Änderung Schleppgauben in Flachdachgauben

Bauantrag  
im vereinfachten Verfahren

DECKBLATT 2

Projekt  
Wohnhaus  
Wiesenstraße 37  
72221 Haiterbach

Ansicht Nord/Süd

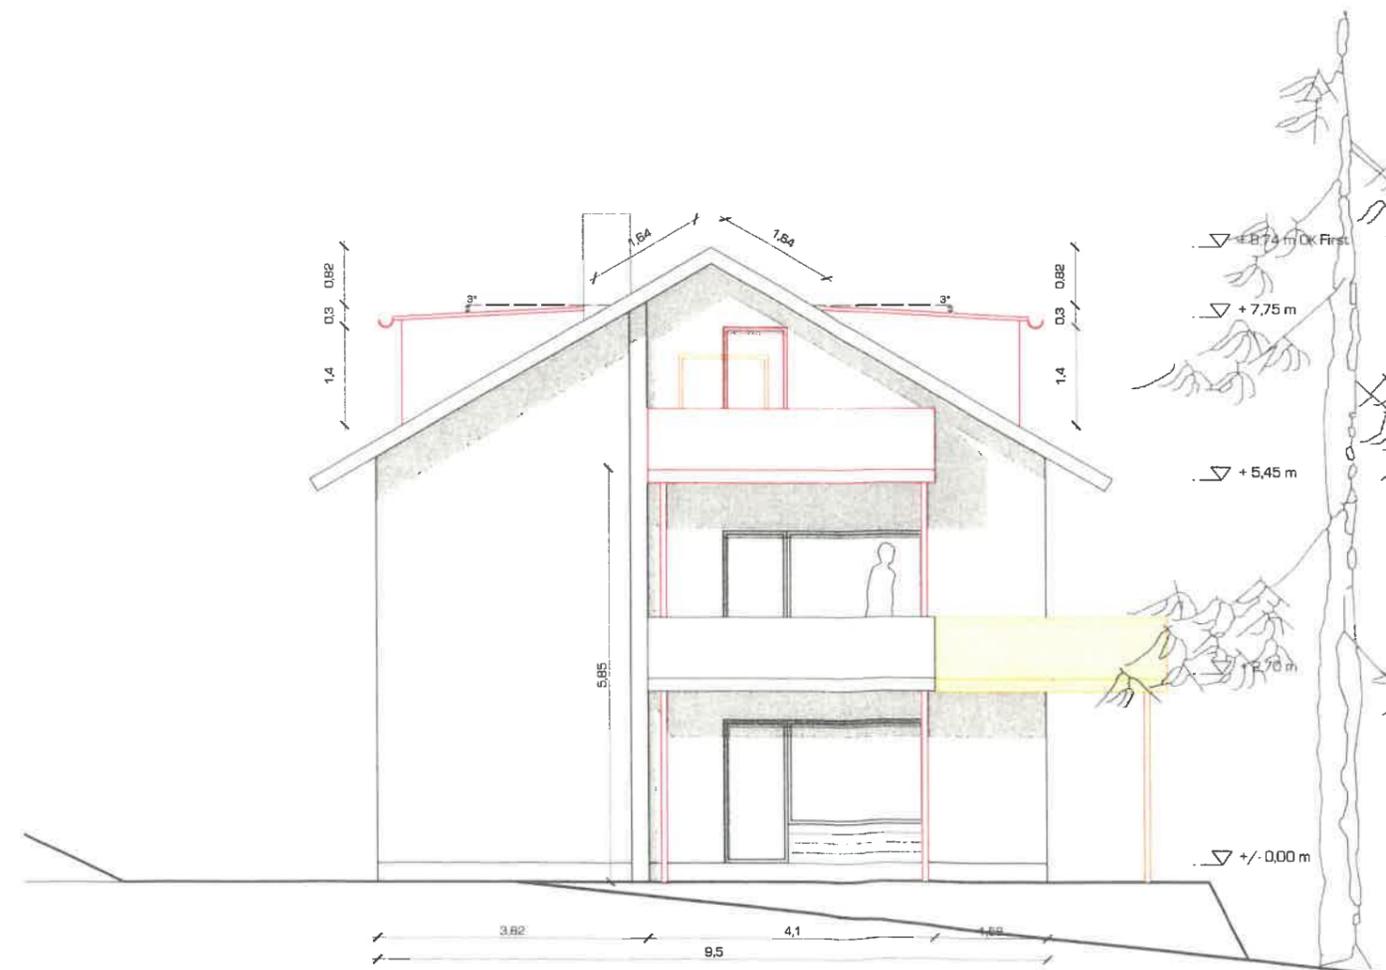
Änderung Schleppgauben in  
Flachdachgauben
